Dabas lieguma "Lubāna mitrājs" Dabas aizsardzības plāns

Sabiedriskās apspriešanas pārskats

SIA Enviroprojekts

1.att - Latvijas valsts mežu apsaimniekotās platības, kas nav iekļautas teritorijā.

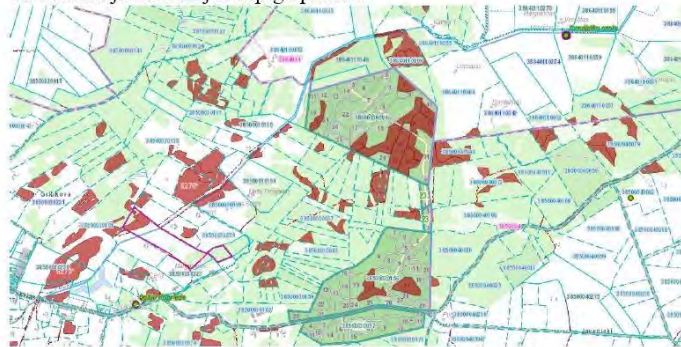
8. Vērtējot iniciatīvai pakļautās teritorijas pēc www.ozols.gov.lv pieejamajām kartēm no dabas daudzveidības viedokļa, konstatējams, ka ir vairākas mazas saliņas ar bioloģiski vērtīgiem zālājiem un meža biotopiem, kas izkaisītas pa visu teritoriju neveidojot kopīgu platību.

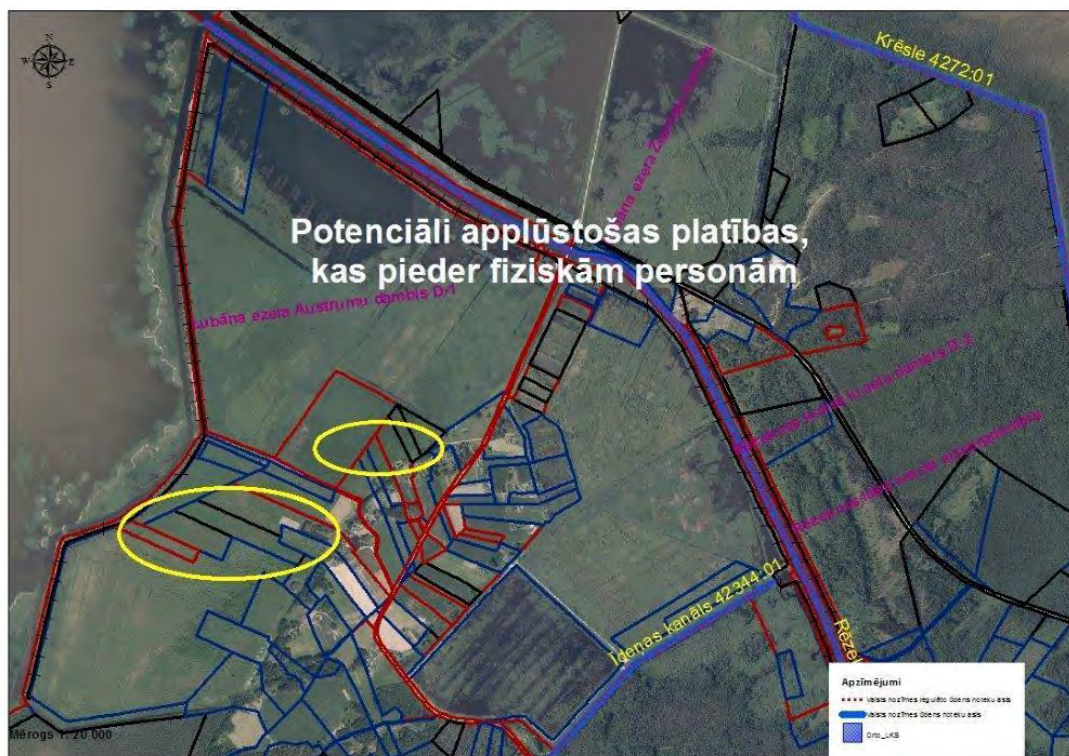
Nepieciešama publiskās ūdensnotekas Aiviekstes upes gultnes pārtīrīšana pēc 1938. gada parametriem.

VNŪ Abaines gultnes atjaunošana lejas daļā un atjaunot caurteku pik 00/50.

Komentārs [AZ1]: Vai Aiviekstes gultnes stāvoklis noteiktos apstākļos neietekmē arī Lubāna ezera noteikto ūdens līmeņa uzturēšanas iespējas?

1.att - Latvijas valsts mežu apsaimniekotās platības, kas nav iekļautas teritorijā.

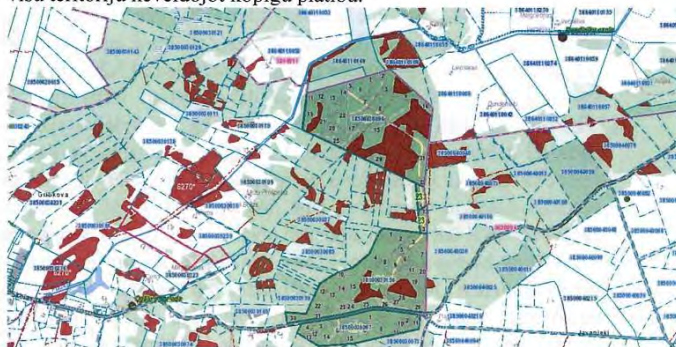
8. Vērtējot iniciatīvai pakļautās teritorijas pēc www.ozols.gov.lv pieejamajām kartēm no dabas daudzveidības viedokļa, konstatējams, ka ir vairākas mazas saliņas ar bioloģiski vērtīgiem zālājiem un meža biotopiem, kas izkaisītas pa visu teritoriju neveidojot kopīgu platību.
